Raumstempel
UG 02

Abweichungen Versorgungsbereiche und ARC-Planung

Raumliste		Raumattribute										Planungsbereich		Teilungsplan	Versorgungsbereiche											Widersprüche gelöst: Ja/Nein		Anmerkungen	Abweichungen/Konflikte
Arznhl	RAUMNUMMER	RN1-Bauteil	RN2-Geschoss	RN3-Raumnummer	RAUMBEZEICHNUNG	Nettoflaeche	13_Planungsbereich	02_Raumzuordnung-Teilungsplan	06_Heizung(Raum)	07_Kaelte(Raum)	15_San(Raum)	RLT	08_RLT-LUJ(Raum)	09_RLT-Hsg(Zentrale)	10_RLT-Kaelte(Zentrale)	11_RLT-MSR(Zentrale)	12_ELT-IET(Raum)	14_ELT-IES(Raum)	04_Gelöst	05_Anmerkungen	03_Abweichungen-Konflikte								
1	A-U2-01	A	U2	01	Sprinklerkanal 1	145,55	Planungsbereich GP	Gemeinschaftliches Eigentum	-	-	-	-	-	-	-	-	A	-			Keine Widersprüche								
1	A-U2-02	A	U2	02	Sprinklerkanal 2	133,24	Planungsbereich GP	Gemeinschaftliches Eigentum	-	-	-	-	-	-	-	-	A	-			Keine Widersprüche								
1	A-U2-03	A	U2	03	ZBV	44,53	Planungsbereich GP	Gemeinschaftliches Eigentum	-	-	-	-	-	-	-	-	A	A			Keine Widersprüche

Raumstempel
OG 01

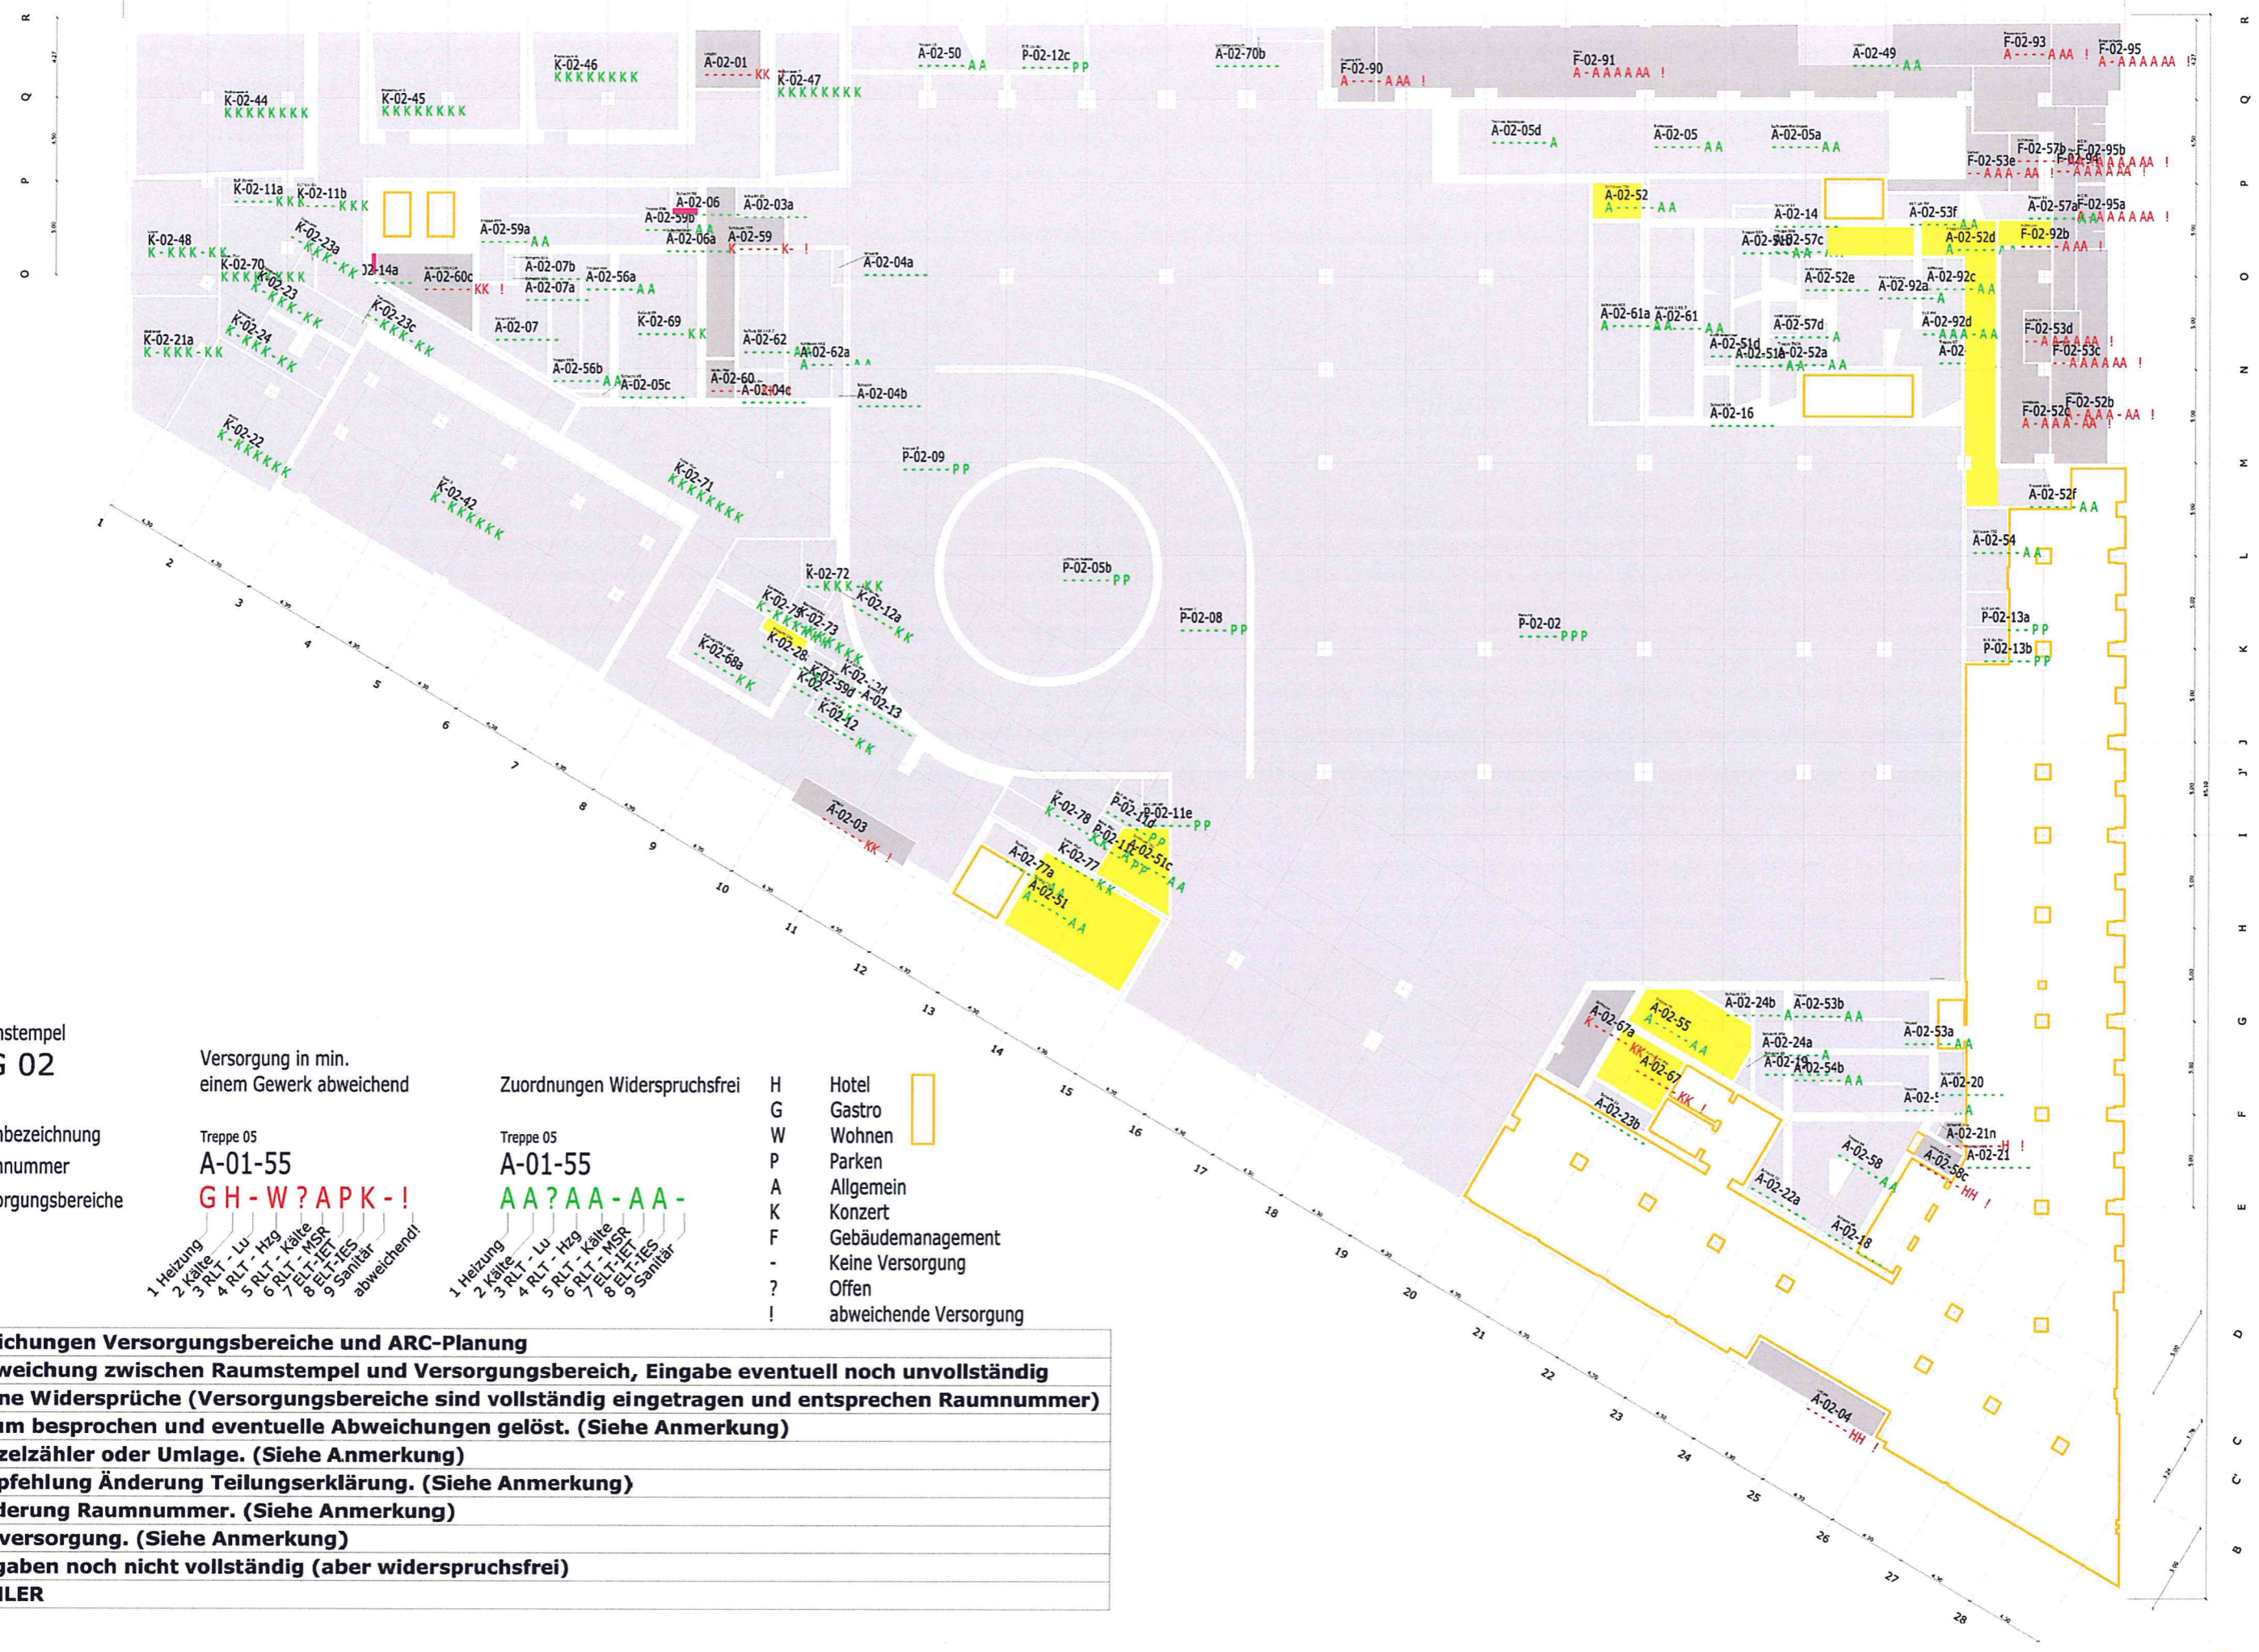
1	A-01-07f	A	01	07f	Technik Lüftung	2,31	Planungsbereich GP	Gemeinschaftliches Eigentum	-	-	-	-	-	-	-	-	-	-	-	-	120913: IES Gastro vorhanden? Überprüfen, wenn ja auf Abgängen umversorgen. 121030 HTFM - Entscheidungsvorlage: Raum muß auf Gastro LR geändert werden da es sich um einen Deckenraum des Müllraumes Gastro vom EG handelt.	Empfehlung Änderung Teilungsplanung
1	A-01-11	A	01	11	Lager	9,79	Planungsbereich GP	Gemeinschaftliches Eigentum	-	-	-	-	-	-	-	-	-	-	-	-	Keine Widersprüche	
1	A-01-12	A	01	12	Schleuse	6,12	Planungsbereich GP	Gemeinschaftliches Eigentum	-	-	-	-	-	-	-	-	-	-	-	-	Keine Widersprüche	
1	P-01-12a	P	01	12a	ELT UV-AV G2	8,60	Planungsbereich GP	Parken	-	-	-	-	-	-	-	-	-	-	-	-	120913: IET/IES umversorgen	
1	A-01-13	A	01	13	Treppenraum 09A	49,68	Planungsbereich GP	Gemeinschaftliches Eigentum	-	-	-	-	-	-	-	-	-	-	-	-	Keine Widersprüche	
1	P-01-13a	P	01	13a	ELT UV-AV G3	3,50	Planungsbereich GP	Parken	-	-	-	-	-	-	-	-	-	-	-	-	Keine Widersprüche

1	P-01-13c	P	01	13c	Notw. Flur	3,30	Planungsbereich GP	Parken	-	-	-	-	-	-	-	-	-	-	-	-	Keine Widersprüche	
1	A-01-14a	A	01	14a	Schacht 14	1,24	Planungsbereich GP	Gemeinschaftliches Eigentum	-	-	-	-	-	-	-	-	-	-	-	-	120913: Heizung Zähler und Umlage	
1	A-01-21	A	01	21	Schacht 21	5,02	Planungsbereich GP	Gemeinschaftliches Eigentum	-	-	-	-	-	-	-	-	-	-	-	-	Keine Widersprüche	
1	A-01-22	A	01	22	Schacht 22	4,23	Planungsbereich GP	Gemeinschaftliches Eigentum	-	-	-	-	-	-	-	-	-	-	-	-	Keine Widersprüche	
1	A-01-23	A	01	23	Schacht 23	3,74	Planungsbereich GP	Gemeinschaftliches Eigentum	-	-	-	-	-	-	-	-	-	-	-	-	Keine Widersprüche	
1	A-01-24	A	01	24	Schacht 24	2,32	Planungsbereich GP	Gemeinschaftliches Eigentum	-	-	-	-	-	-	-	-	-	-	-	-	Keine Widersprüche	
1	A-01-24a	A	01	24a	Schacht 24a	6,05	Planungsbereich GP	Gemeinschaftliches Eigentum	-	-	-	-	-	-	-	-	-	-	-	-	Keine Widersprüche	
1	A-01-28a	A	01	28a	Schacht 28a	1,44	Planungsbereich GP	Gemeinschaftliches Eigentum	-	-	-	-	-	-	-	-	-	-	-	-	121030 HTFM - Entscheidungsvorlage: Schacht sollte konkret zugeteilt werden da Szeno Schacht analog zum weiteren Verkauf in den anderen Geschossen.	Empfehlung Änderung Teilungsplanung

1	A-01-55	A	01	55	Treppe 05	21,88	Planungsbereich GP	Gemeinschaftliches Eigentum	-	-	-	-	-	-	-	-	-	-	-	-	120913: SNR Konzert, kann daher so bleiben	
1	A-01-56a	A	01	56a	Treppe 06A	23,10	Planungsbereich GP	Gemeinschaftliches Eigentum	-</

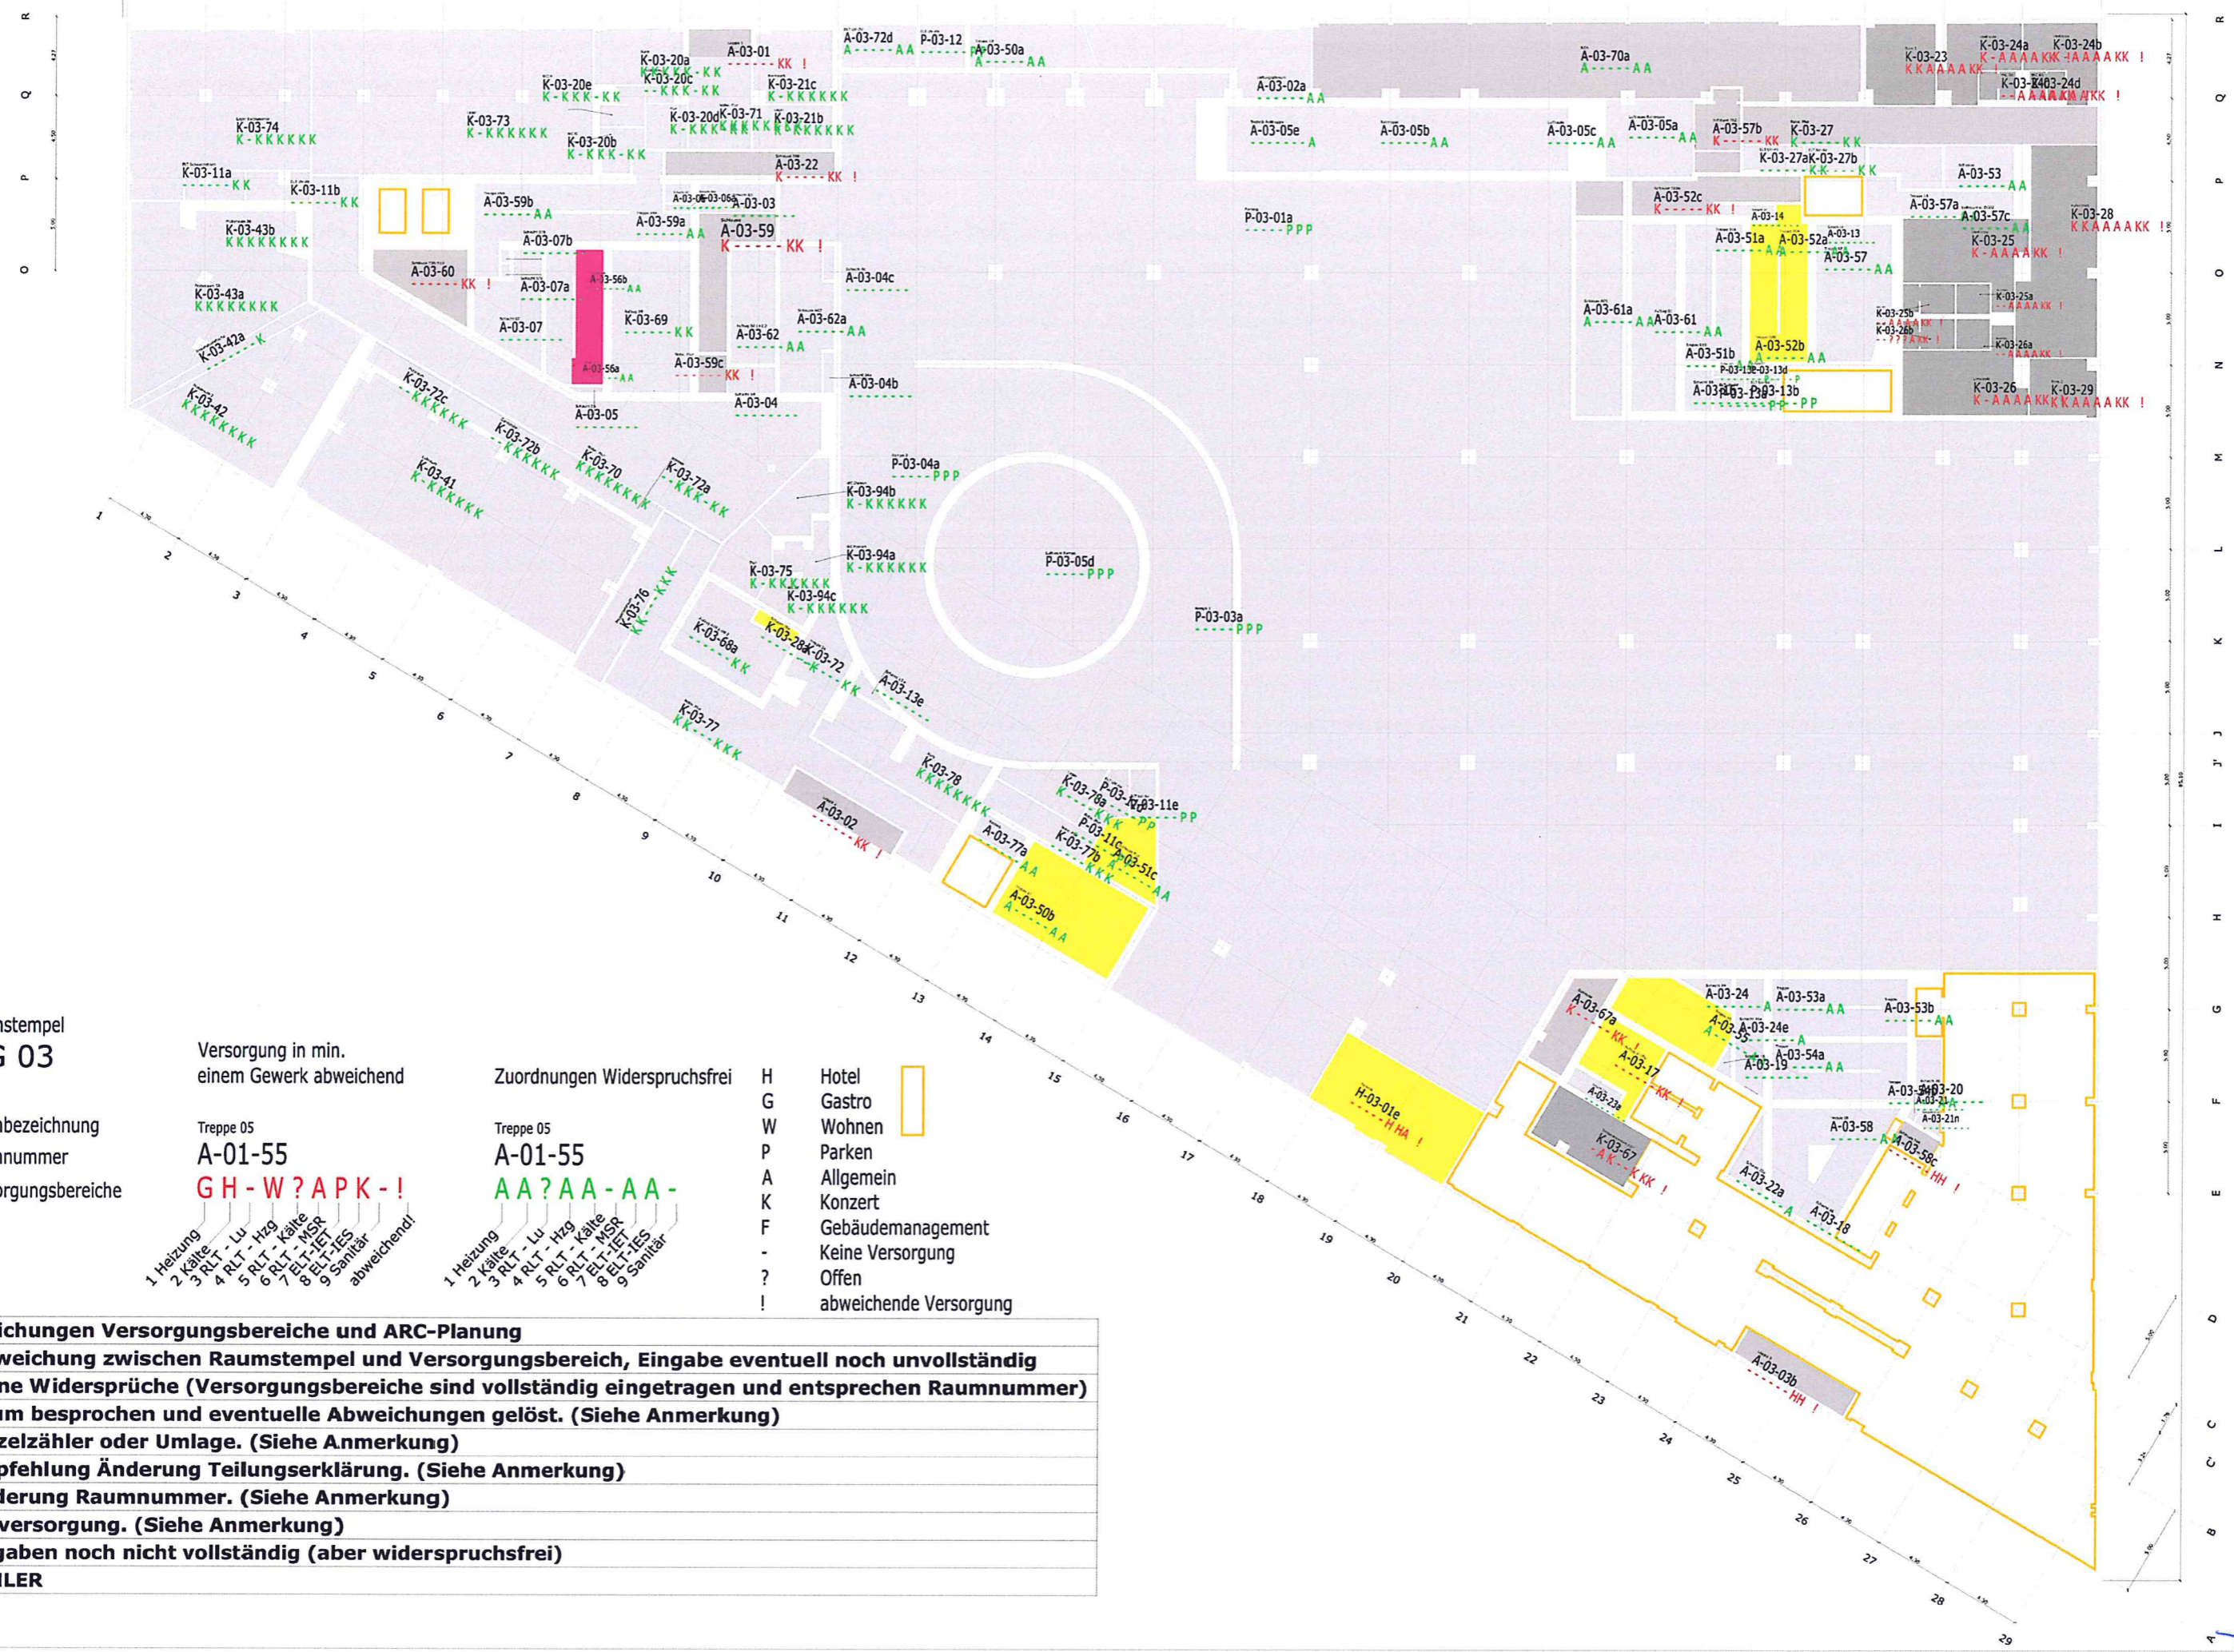
1	A-02-03a	A	02	03a	Schacht 03	3,79	Planungsbereich GP	Gemeinschaftliches Eigentum	-	-	-	-	-	-	-	-	-	120913: SNR, bleibt.	Keine Widersprüche	
1	A-02-04	A	02	04	Loggia	10,99	Planungsbereich GP	Hotel SNR	-	-	-	-	-	-	-	-	-	120913: SNR, bleibt.	Raum besprochen und eventuelle Abweichungen gelöst. (Siehe Anmerkung)	
1	A-02-04a	A	02	04a	Schacht 04a	0,99	Planungsbereich GP	Gemeinschaftliches Eigentum	-	-	-	-	-	-	-	-	-	120913: SNR, bleibt.	Keine Widersprüche	
1	A-02-04b	A	02	04b	Schacht 04b	1,18	Planungsbereich GP	Gemeinschaftliches Eigentum	-	-	-	-	-	-	-	-	-	120913: SNR, bleibt.	Raum besprochen und eventuelle Abweichungen gelöst. (Siehe Anmerkung)	
1	A-02-04c	A	02	04c	Schacht 04c	3,42	Planungsbereich GP	Gemeinschaftliches Eigentum	-	-	-	-	-	-	-	-	-	120913: SNR, bleibt.	Keine Widersprüche	
1	A-02-05	A	02	05	Rolltreppe	24,81	Planungsbereich GP	Gebäudemanagement SNR	-	-	-	-	-	-	-	-	-	120913: SNR, bleibt.	Raum besprochen und eventuelle Abweichungen gelöst. (Siehe Anmerkung)

1	A-02-05a	A	02	05a	Luftaum Rolltreppe	37,36	Planungsbereich GP	Gebäudemanagement LR	-	-	-	-	-	-	-	-	-	120913: SNR, bleibt.	Keine Widersprüche	
1	P-02-05b	P	02	05b	Luftaum Rampe	100,40	Planungsbereich GP	Gemeinschaftliches Eigentum LR	-	-	-	-	-	-	-	-	-	120913: SNR, bleibt.	Keine Widersprüche	
1	A-02-05c	A	02	05c	Schacht 05	0,41	Planungsbereich GP	Gemeinschaftliches Eigentum	-	-	-	-	-	-	-	-	-	120913: SNR, bleibt.	Keine Widersprüche	
1	A-02-05d	A	02	05d	Technik Rolltreppe	17,44	Planungsbereich GP	Gebäudemanagement SNR	-	-	-	-	-	-	-	-	-	120913: SNR, bleibt.	Keine Widersprüche	
1	A-02-06	A	02	06	Schacht 06	1,29	Planungsbereich GP	Gemeinschaftliches Eigentum	-	-	-	-	-	-	-	-	-	120913: SNR, bleibt.	Keine Widersprüche	
1	A-02-06a	A	02	06a	Schacht 06a	0,40	Planungsbereich GP	Gemeinschaftliches Eigentum	-	-	-	-	-	-	-	-	-	120913: SNR, bleibt.	Keine Widersprüche	
1	A-02-07	A	02	07	Schacht 07	16,34	Planungsbereich GP	Gemeinschaftliches Eigentum	-	-	-	-	-	-	-	-	-	120801 HTFM/Kno: führende Null in Raumnummer einfügen!	Raum besprochen und eventuelle Abweichungen gelöst. (Siehe Anmerkung)

1	A-02-07a	A	02	07a	Schacht 07a	0,27	Planungsbereich GP	Gemeinschaftliches Eigentum	-	-	-	-	-	-	-	-	-	121101 GP - führende Null ergänzt.	Keine Widersprüche	
1	A-02-07b	A	02	07b	Schacht 07b	0,27	Planungsbereich GP	Gemeinschaftliches Eigentum	-	-	-	-	-	-	-	-	-	121101 GP - führende Null ergänzt.	Keine Widersprüche	
1	P-02-08	P	02	08	Rampe 1	144,89	Planungsbereich GP	Gemeinschaftliches Eigentum	-	-	-	-	-	-	-	-	-	121101 GP - führende Null ergänzt.	Keine Widersprüche	
1	P-02-09	P	02	09	Rampe 2	146,82	Planungsbereich GP	Gemeinschaftliches Eigentum	-	-	-	-	-	-	-	-	-	121101 GP - führende Null ergänzt.	Keine Widersprüche	
1	K-02-11a	K	02	11a	ELT UV-AV K1	3,42	Planungsbereich GP	Konzert	-	-	-	-	-	-	-	-	-	121101 GP - führende Null ergänzt.	Keine Widersprüche	
1	K-02-11b	K	02	11b	ELT UV-SV K1	3,20	Planungsbereich GP	Konzert	-	-	-	-	-	-	-	-	-	121101 GP - führende Null ergänzt.	Keine Widersprüche	
1	P-02-11c	P	02	11c	Notw. Flur ELT	1,49	Planungsbereich GP	Parken	-	-	-	-	-	-	-	-	-	121101 GP - führende Null ergänzt.	Keine Widersprüche

1	K-02-25a	K	02	25a	Saal 3 Aufnahmehraum	179,30	Planungsbereich GP	Konzert	K	-	-	-	-	-	-	-	-	121101 GP - führende Null ergänzt.	Umversorgung	
1	K-02-24	K	02	24	Proberaum 4	65,44	Planungsbereich GP	Konzert	K	-	-	-	-	-	-	-	-	121101 GP - führende Null ergänzt.	Keine Widersprüche	
1	K-02-45	K	02	45	Proberaum 5	39,99	Planungsbereich GP	Konzert	K	-	-	-	-	-	-	-	-	121101 GP - führende Null ergänzt.	Keine Widersprüche	
1	K-02-46	K	02	46	Proberaum 6	39,95	Planungsbereich GP	Konzert	K	-	-	-	-	-	-	-	-	121101 GP - führende Null ergänzt.	Keine Widersprüche	
1	K-02-47	K	02	47	Proberaum 7	25,70	Planungsbereich GP	Konzert	K	-	-	-	-	-	-	-	-	121101 GP - führende Null ergänzt.	Keine Widersprüche	
1	K-02-48	K	02	48	Lager Stühle+Bühnenpodeste	28,14	Planungsbereich GP	Konzert	K	-	-	-	-	-	-	-	-	121101 GP - führende Null ergänzt.	Keine Widersprüche	
1	A-02-49	A	02	49	Loggia	10,28	Planungsbereich GP	Gebäudemanagement SNR	-	-	-	-	-	-	-	-	-	121101 GP - führende Null ergänzt.	Keine Widersprüche
